改善箇所説明図

型式：B **E 2** 0 2 6 7 1 9

フロントフォグランプ

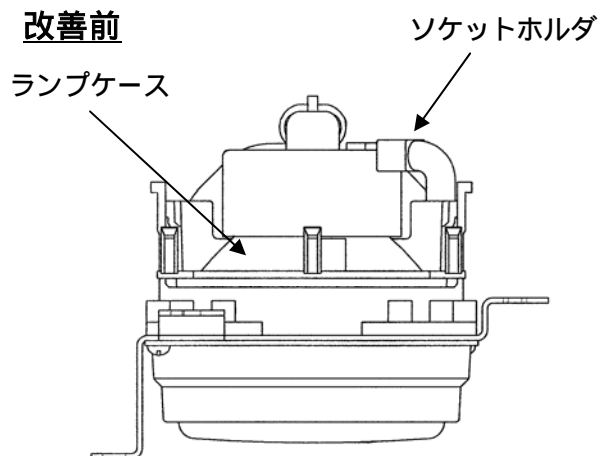
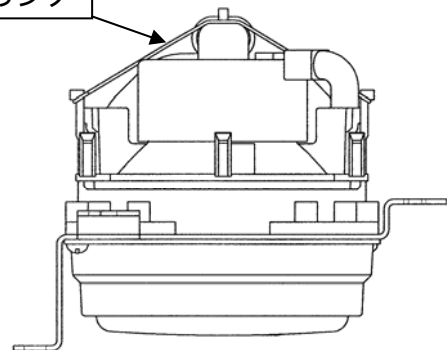
フロントフォグランプのソケットホルダの固定構造が不適切なため、バルブの点灯・消灯により、当該固定部分が膨張・収縮を繰り返し、ソケットホルダがバルブとともにランプケースから脱落することがある。そのため、当該バルブが周辺の樹脂製部品を溶損させ、最悪の場合、火災に至るおそれがある。

全車両、フロントフォグランプのランプケースとソケットホルダをスプリングで固定する。
